真庭市生ごみ等資源化施設整備工事 募集要項に関する質問に対する回答（公募型プロポーザル実施要領）

真庭市生ごみ等資源化施設整備工事 募集要項に関する質問に対する回答（別紙1）

真庭市生ごみ等資源化施設整備工事 募集要項に関する質問に対する回答（様式集 I）

廃食油サンプル写真

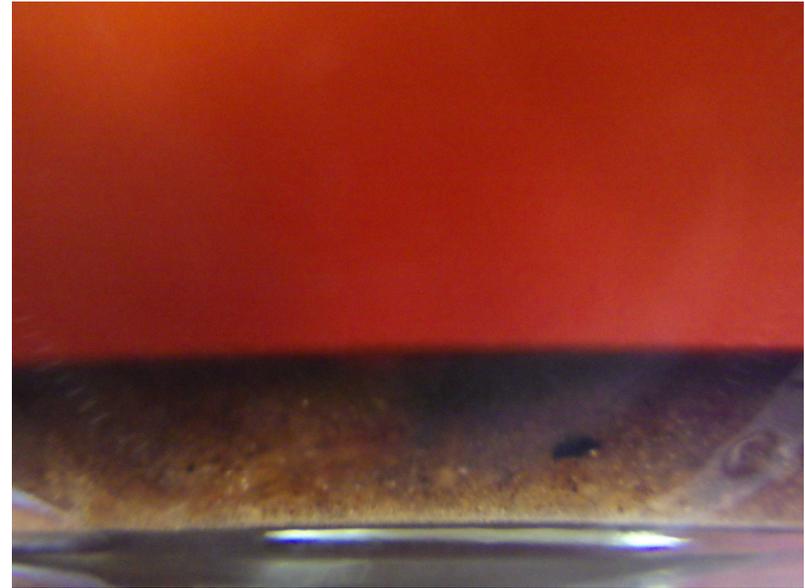
No	質問事項	頁	対応頁及び対応部分				質問内容	回答
			章	節	項			
1	廃食油について	4	II	7			<p>受入設備等の設計、バイオガス発生量の試算及びバイオガス利用設備の検討を行うため、廃食油について下記の情報をご提示いただけないでしょうか。</p> <ul style="list-style-type: none"> ・発生源 ・受入頻度 ・物質の状態(固体、液体) ・異物が含まれる場合は、その情報(内容物、大きさ、スクリーンの設置が求められているため) ・固形物濃度、SS、BOD、T-N、T-P、N-ヘキサン抽出物質(物質収支の提出が求められているため) 	<ol style="list-style-type: none"> 1. 発生源 一般家庭・事業系(小売店・飲食店・施設調理場等) 2. 受入頻度 事業系は1台/週程度、家庭系は生ごみ収集と合わせ随時 3. 物質の状態 液体 4. 異物について 粒子状の焦げカス等が含まれ、貯留した際に沈殿する。沈殿物の見かけによる割合は、1割以下である。(別紙1の写真を参考) 5. 成分について 成分については、調査後に公表します。
2	処理性能について	4	II	7			<p>【液肥の品質】「(3)肥料成分は、以下を全て満たすこと」とありますが、未達成の理由が設計・建設に起因しない場合は、要求性能の対象外としていただけないでしょうか。</p>	<p>受注者にて設計・建設に起因しないことを立証し、その内容について市が承諾した場合は、お見込みのとおりとします。</p>
3	選定スケジュールについて	7	IV	2			<p>第2回質問に対する回答期日から技術提案書の提出までの期日が約1.5ヶ月程度、技術対話から技術提案書の提出までの期日が3週間程度と非常に短く、貴市回答により技術提案内容に変更が生じる可能性があります。 技術提案の全体的な精度向上を行うため、技術提案書の提出期限を11月上旬に延期していただけないでしょうか。</p>	<p>延期しません。</p>
4	選定スケジュールについて	7	IV	2			<p>技術対話から提案書提出までの期間が短く、技術対話により生じた提案内容の変更等に対応する為にも、技術提案書の提出期限をもう少し延ばしていただけないでしょうか。</p>	<p>延期しません。</p>
